柏崎刈羽原子力発電所 6 号炉及び 7 号炉

敷地周辺陸域の地質・地質構造に関するコメント回答

平成 27 年 6 月 19 日

東京電力株式会社

柏崎平野南東縁のリニアメント南西端付近の空中写真
(国土地理院:CB-65-4Y-3 C5-6, 7, 8)

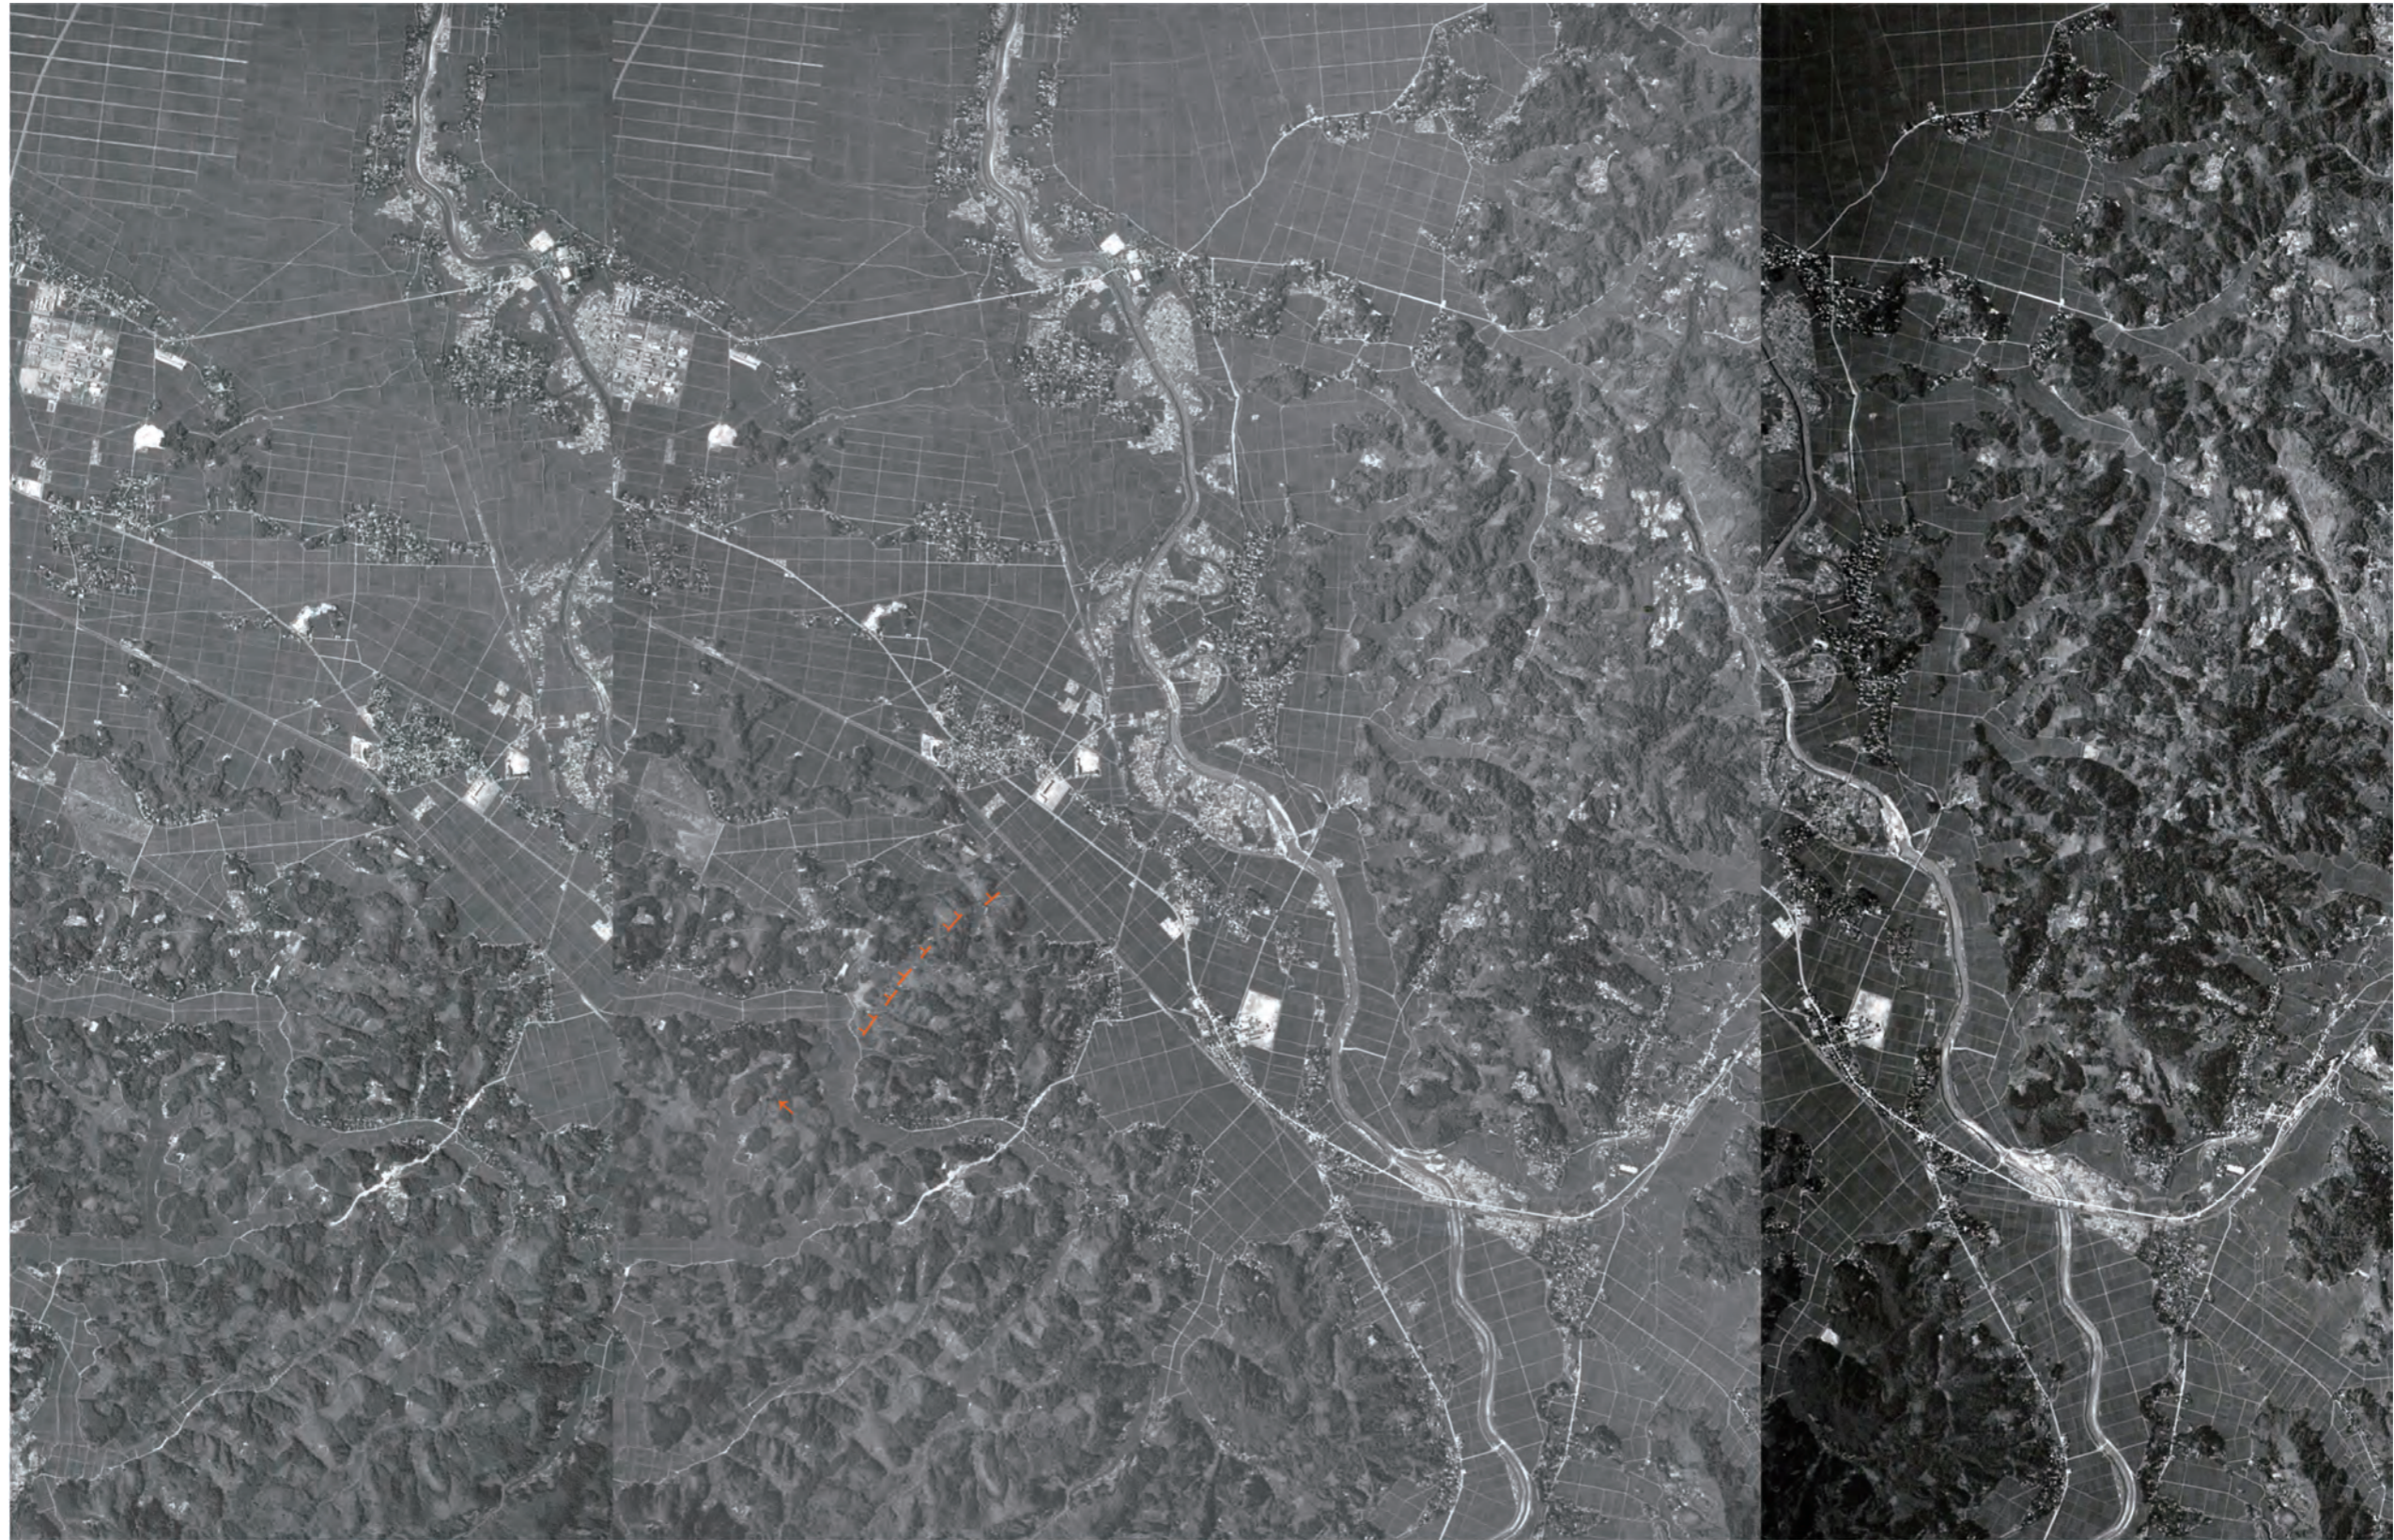
コメ ント	指摘時期
中央油帯背斜南部周辺の地形面分布図について、より広範囲の図面を示すこと。	H 2 7 / 4 / 1 0 審査会合
柏崎平野南東縁のリニアメントと中央油帯背斜との関連性を説明すること。	H 2 7 / 4 / 1 0 審査会合

・M_I面(M_I⁺面)とH面群及び両者の境界付近の高度差がリニアメントとして判読される。
 ・M_I⁺面に増傾斜が判読される。
 ・判読されたリニアメントの延長部にリニアメントは判読されない。

細越断層周辺の地質断面図

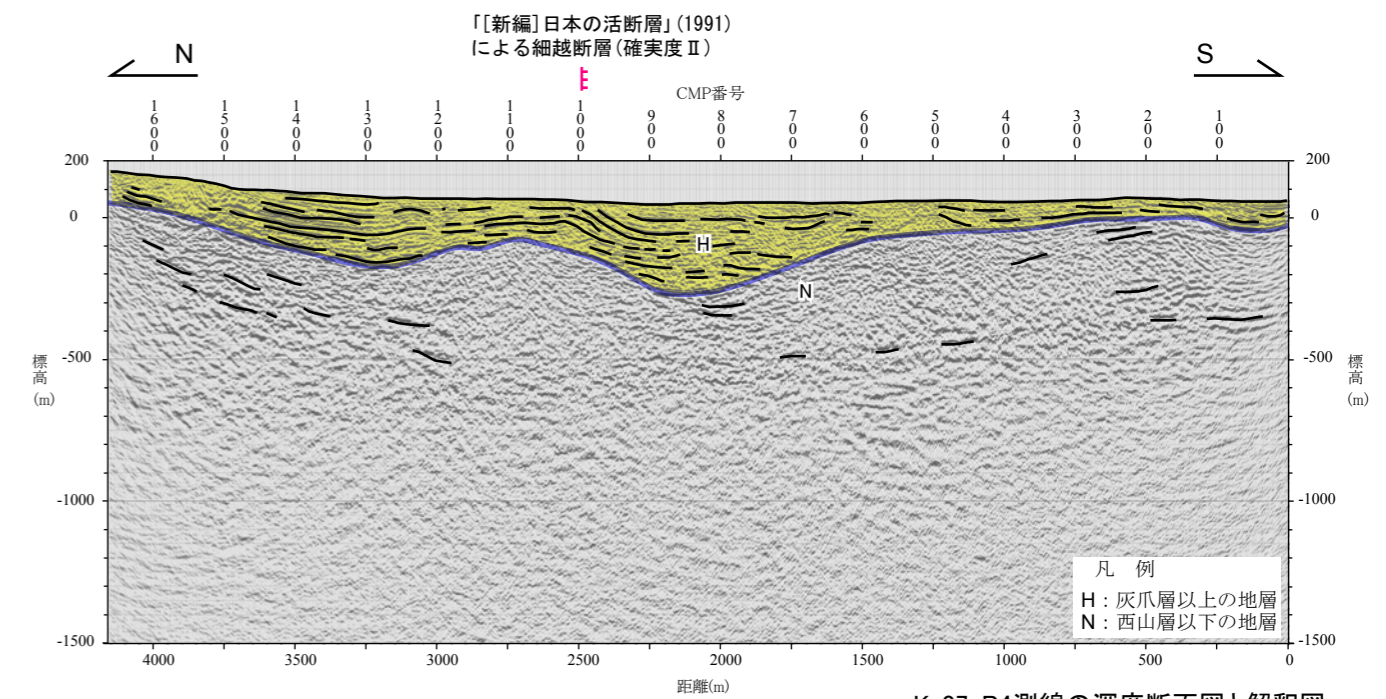
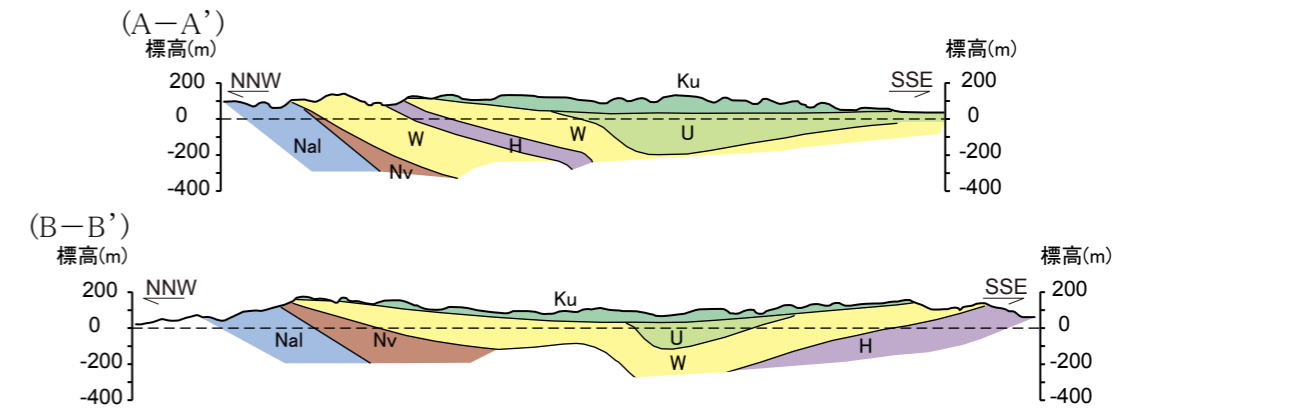
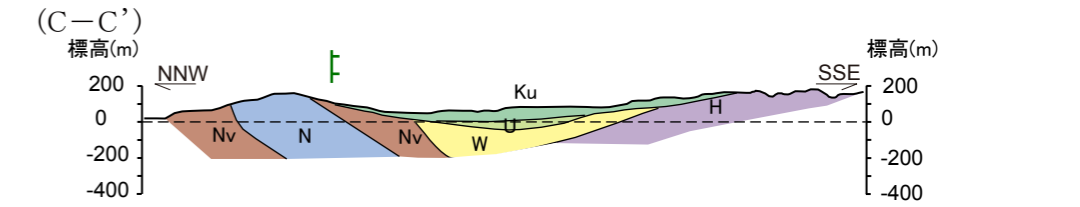
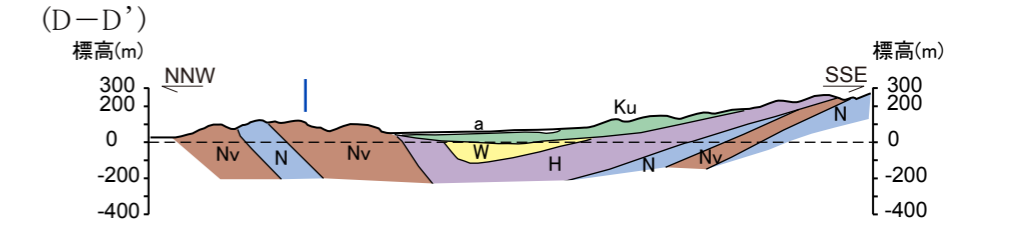
コ メ ン ト	指 摘 時 期
細越断層について、リニアメント付近の久米層に変位がないか説明すること。	H 2 7 / 4 / 1 0 審 査 会 合
細越断層について、リニアメント全体を示すこと。	H 2 7 / 4 / 1 0 審 査 会 合

- ・判読されたリニアメントの一部は、岩相境界に対応することから、その両側に分布する岩石の岩質の差を反映した侵食地形と判断される。
- ・[新編]日本の活断層(1991)で示される細越断層周辺においては、灰爪層以上の地層に北西上の撓曲構造が認められるものの、同構造を覆って地表部に広く分布する久米層(前期更新世末期)はほぼ水平な構造を示している。

新潟県中越沖地震（2007）後に報告された露頭についての評価（1）

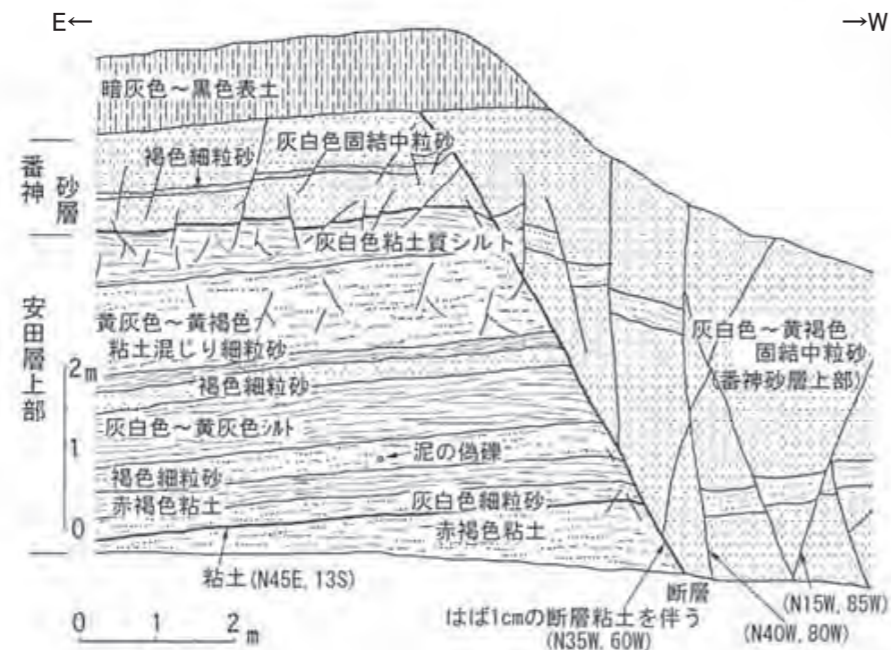
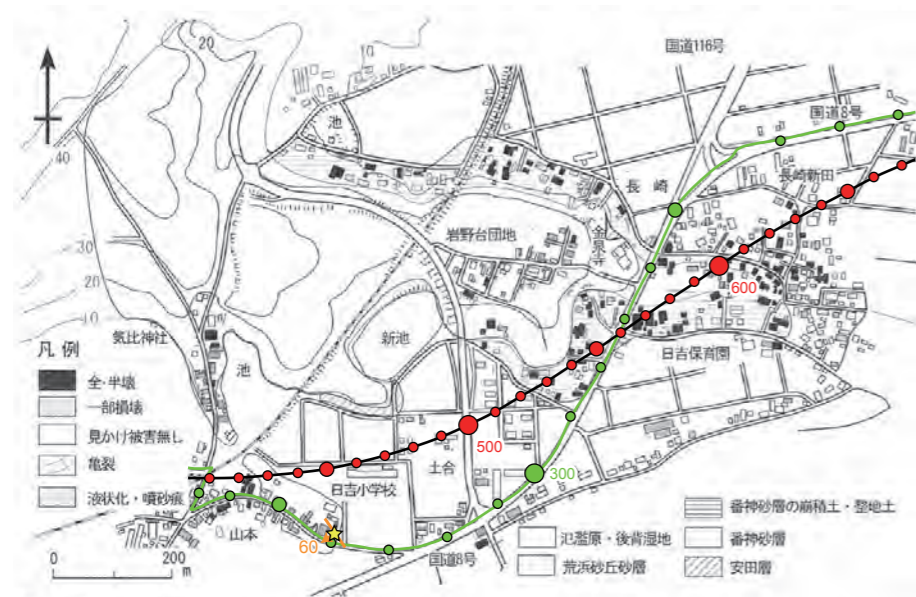
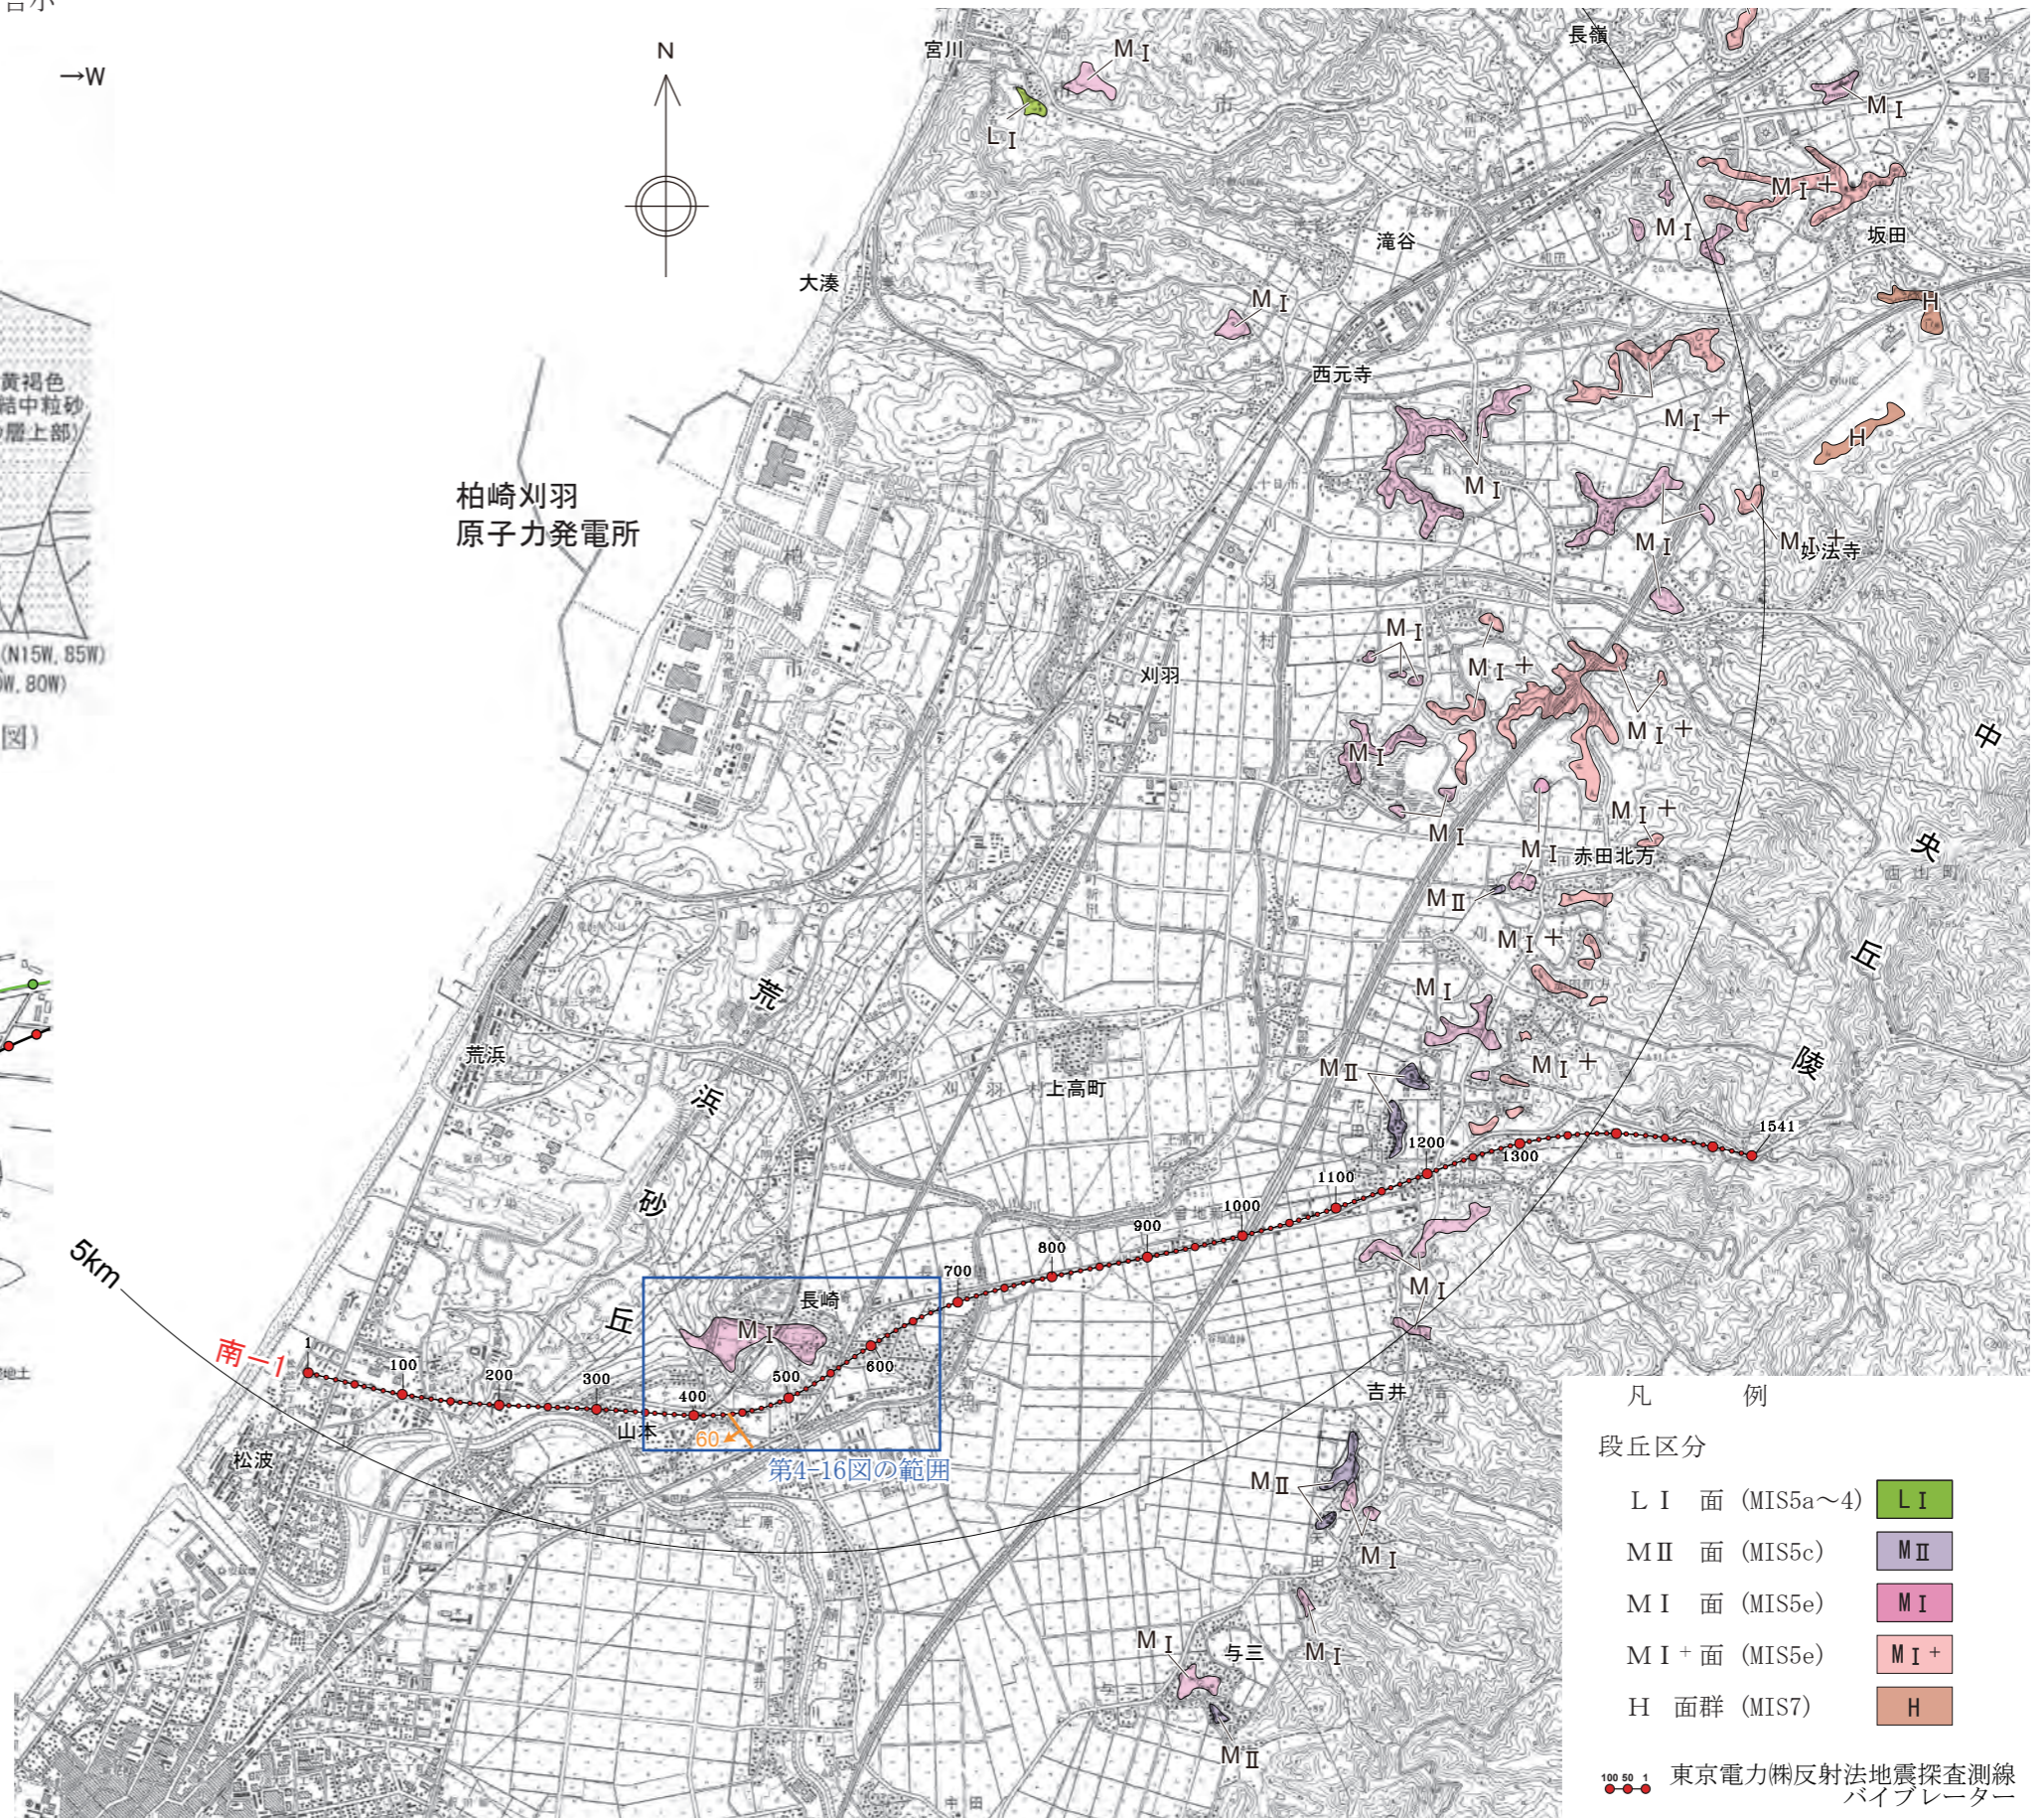
コメント	指摘時期
新潟県中越沖地震後の文献に、敷地近傍の断層露頭に関する記載があるので、地震後の文献を調査し、関連するものについては検討を行うこと。	H 2 7 / 4 / 1 0 審査会合

・地学団体研究会新潟支部中越沖地震調査団(2008)による断層露頭は南-1測線に近接する。
